Akts nr. 2/VDS

Par ārējās kanalizācijas K-1, kuru ir veiktas projekta izmaiņas un nav iekļauta projekta apjomos. Projekts nr.1. Būvniecības darbi. Tāme 3-2; Ārējā kanalizācija K-1.

Objekts : Jelgavas Tehnikuma rekonstrukcija

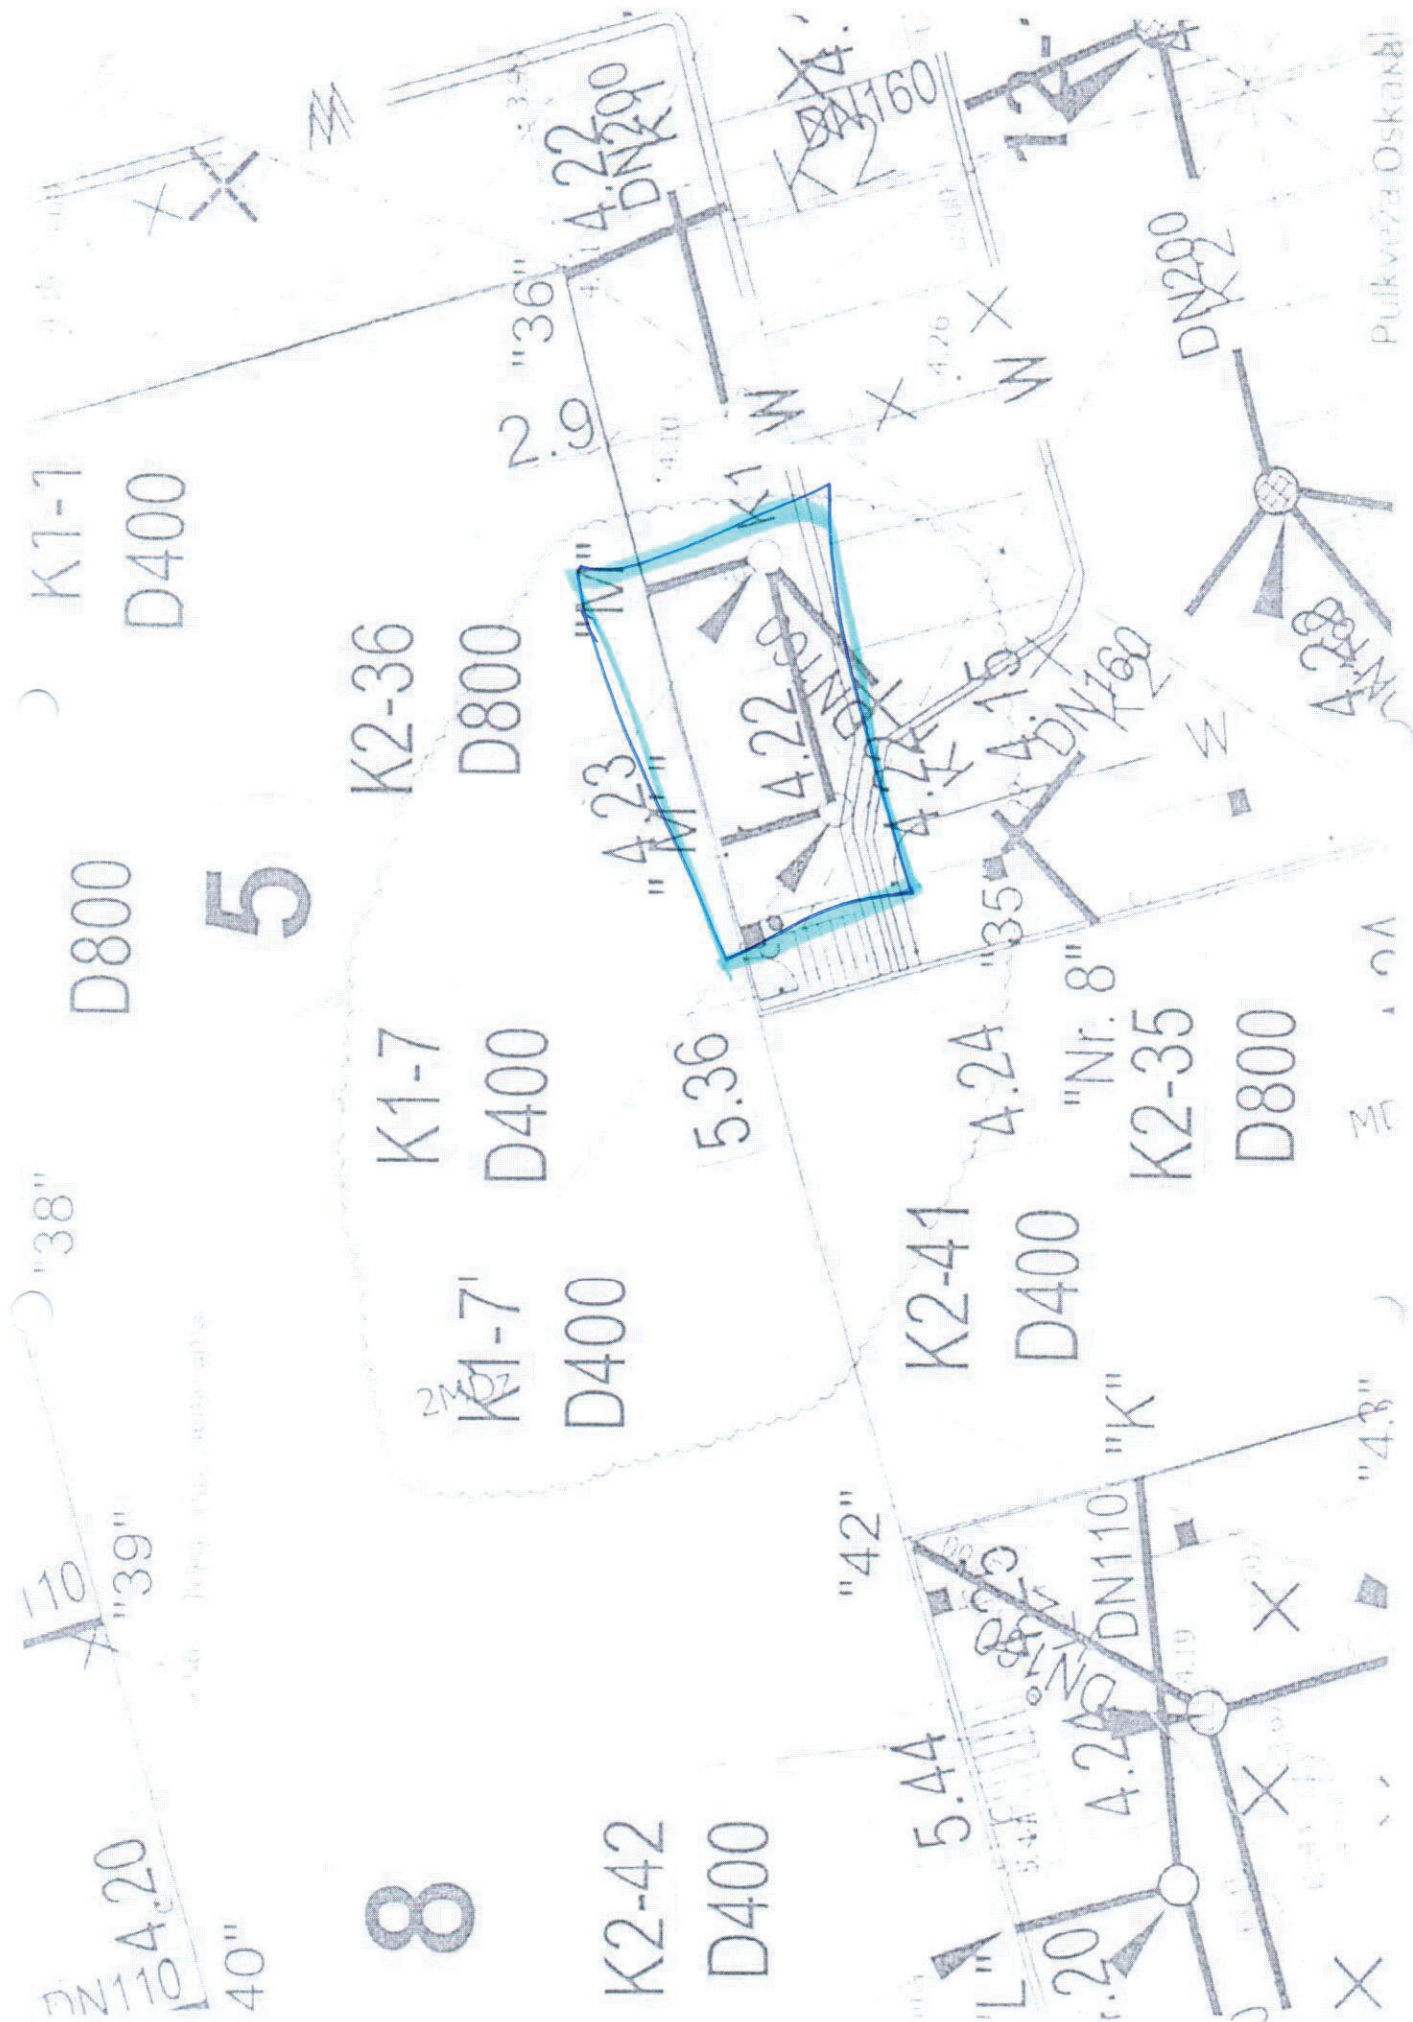
Pēc iekšējās kanalizācijas projekta paredzētas divas izejas no ēkas, bet pēc ārējā kanalizācijas projekta paredzēts viens ievads nepieciešams papildus atzars. Ārējās kanalizācijas K-1 izmaiņas projektā, izbūvēt papildus kanalizācijas skataka (VTK) D 400/200 mm ar teleskopisko cauruli un ķeta vāku un rāmi, aka (K1-7'), kā arī izbūvēt kanalizācijas caurule UPONAL PVC D 200 mm (klase T8) no akas „K1-7” līdz akai „K1-7”.

Darbu veids	Mērv.	daudzums
Ārējā kanalizācija K-1.		
Pievienot Kanalizācijas caurule UPONAL PVC D 200 mm (klase T8)	m	6,0
Pievienot Kanalizācijas skataka (VTK) D 400/200 mm ar teleskopisko cauruli un ķeta vāku un rāmi	kopl.	1
